Mission régionale d'autorité environnementale

**AVIS DÉLIBÉRÉ DE LA MISSION RÉGIONALE D'AUTORITÉ  
ENVIRONNEMENTALE PAYS DE LA LOIRE SUR  
LE RENOUVELLEMENT, LA RÉGULARISATION ET L'EXTENSION DE LA CARRIÈRE  
DE ROCHES MASSIVES DE LA HAIE-TRAVERSAINES (53)**

**n° PDL-2020-4781**

Figure 2: détermination du périmètre d'extraction (source : mémoire en réponse – annexe 4)

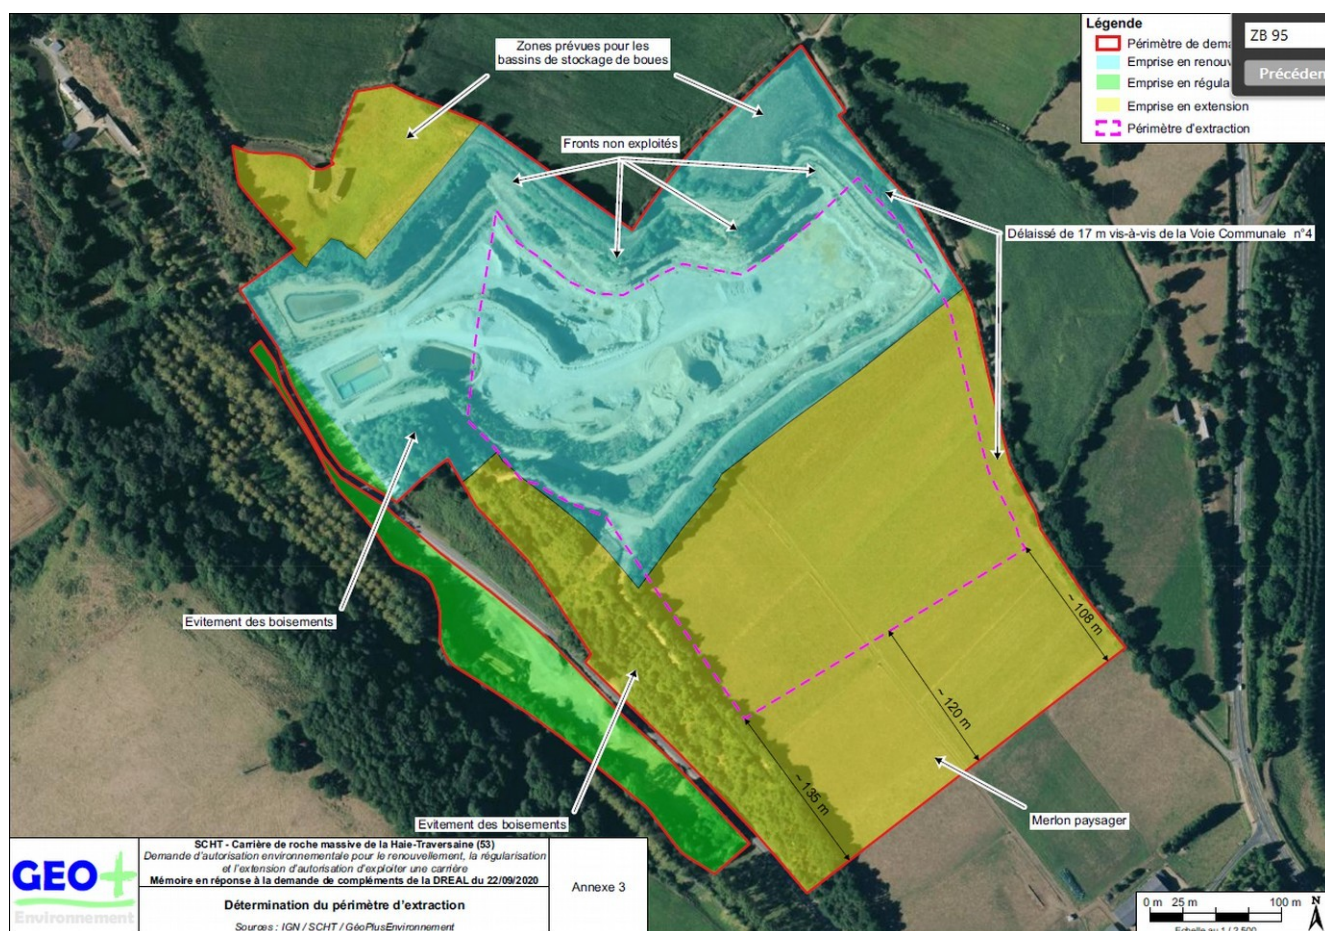
Outre la question d'un site alternatif, le dossier devrait aussi présenter différentes hypothèses d'extension.

Par exemple, une extension vers le nord-ouest n'a pas été étudiée alors qu'en l'état du projet ces terrains font partie de l'extension et ne sont pas totalement exploités. De plus, la butte constituée de matériaux de remblaiement, au sud de la zone d'extraction, ne présente pas de nécessité au regard de la vocation première d'extraction de la carrière. Des variantes au projet sans la constitution de cette butte pourraient ainsi être étudiées, soit en réduisant le volume des apports extérieurs, soit en prévoyant un remblaiement au sein de la zone d'extraction à un niveau supérieur. Enfin, un évitement complet des haies et boisements présents sur site n'a pas non plus été étudié.

Figure 3: plan de principe du projet de réaménagement final de la carrière  
(source : étude d'impact page 260)

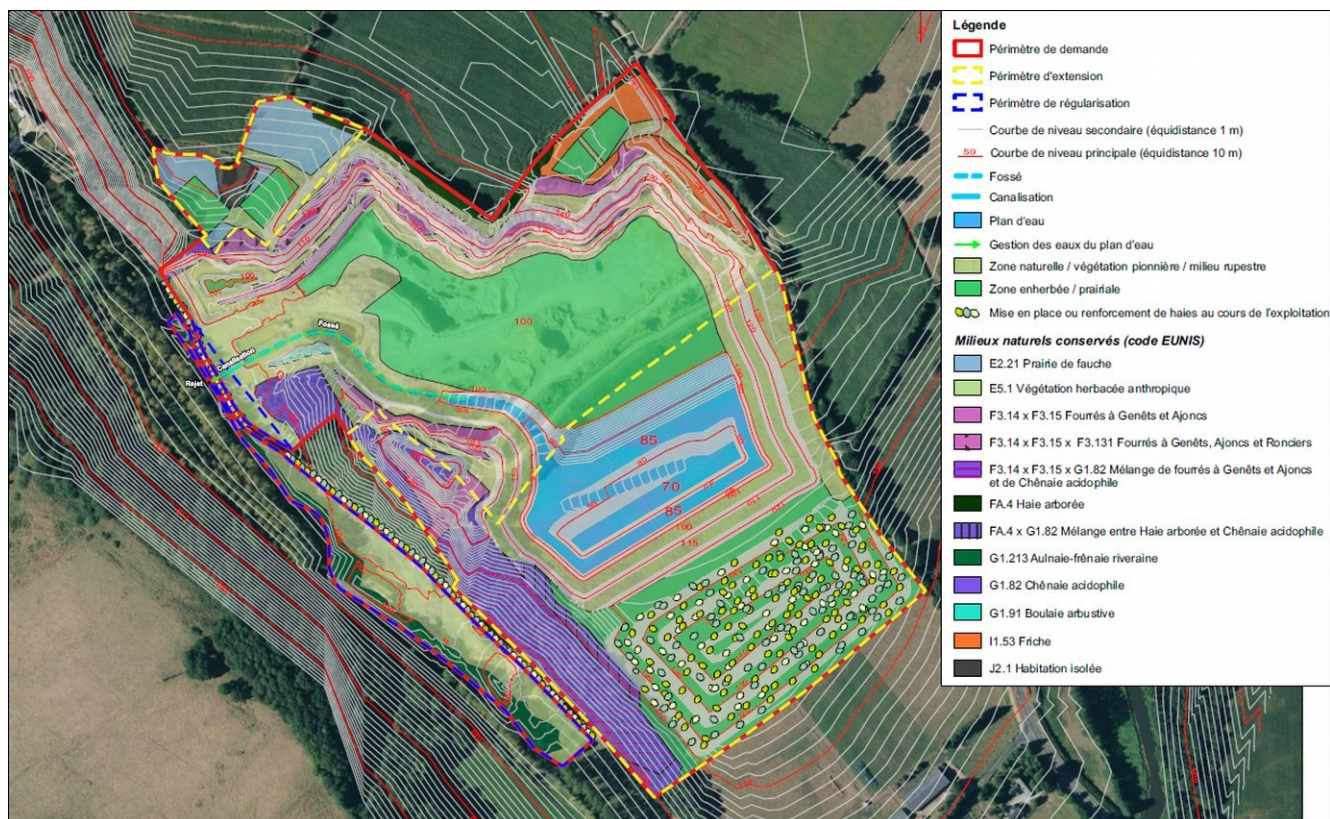
En fin d'exploitation, la remise en état des terrains de la carrière est l'occasion de restituer tout ou partie des surfaces exploitées à une vocation agricole, naturelle ou forestière. Ainsi, une prairie prendra place en fond de fosse partiellement remblayée. D'autres surfaces de prairie seront créées à l'emplacement des bassins de stockage des boues. Les surfaces concernées ne sont toutefois pas chiffrées. Le dossier n'apporte pas non plus la garantie qu'un tel usage sera possible, au regard soit de la qualité agronomique des sols ainsi reconstitués, soit de l'absence de risque de transfert de pollution pour ce qui concerne les prairies situées à l'emplacement des bassins. Un usage agricole de pâturage est aussi envisagé pour le merlon paysager. Les plantations de haies telles qu'elles ressortent du plan de principe de réaménagement final de la carrière (cf. figure n°3) interrogent cependant quant à la possibilité d'un tel usage.

**La MRAe recommande de formaliser une vérification a priori de la compatibilité de la remise en état proposée avec l'usage agricole envisagé, du point de vue de la qualité agronomique des sols reconstitués, du risque de transfert de pollution ou de la disposition des haies sur le terrain.**

Figure 4: habitat de type haies ou boisements concernés par le périmètre des travaux (source : mémoire en réponse - annexe 2)

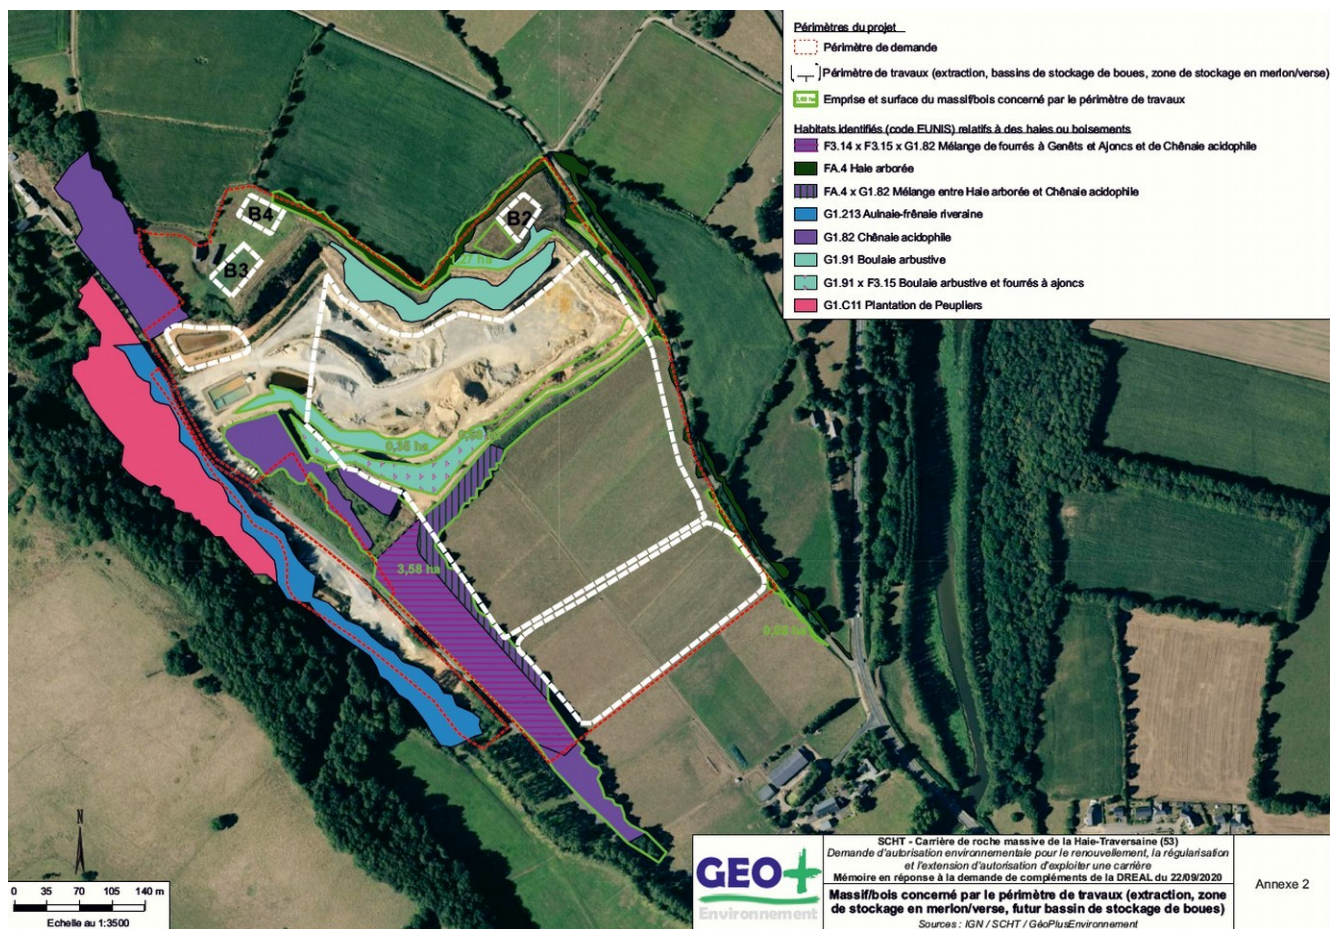
Concernant les autres espèces protégées, oiseaux nicheurs des haies et boisements, chauves-souris arboricoles, Grand capricorne et Écaille chinée, la destruction de fourrés, haies et boisements lors de l'extension de la carrière est susceptible de leur porter atteinte. Outre les mesures généralistes (adaptation des périodes d'intervention, etc.), l'abattage des arbres sensibles doit être précédé d'une vérification d'absence d'espèce protégée (chauves-souris arboricoles mais aussi Grand capricorne, oublié par la mesure R1). Dans le cadre de la mesure R2, le protocole adapté à chaque espèce doit être précisé (périodes d'intervention, méthode, sites de transfert, etc.) pour garantir un abattage sans atteinte aux individus et à l'espèce. In fine, une compensation est envisageable. Le dossier ne quantifie toutefois pas les habitats détruits et ne propose aucune disposition compensatoire, hormis concernant le Faucon pèlerin. Pourtant, des haies doivent être plantées, notamment au niveau du futur merlon paysager, sans que le détail de la mesure ne soit présenté. Le suivi prévu pour l'ensemble des habitats et des espèces (sauf pour le Faucon pèlerin), n'est pas précis. Le dossier ne permet pas d'assurer en l'état la préservation des habitats et espèces à enjeux identifiés.

**La MRAe recommande de compléter et détailler les mesures ERC pour les habitats et espèces à enjeux (hors Faucon pèlerin) afin de garantir leur préservation.**
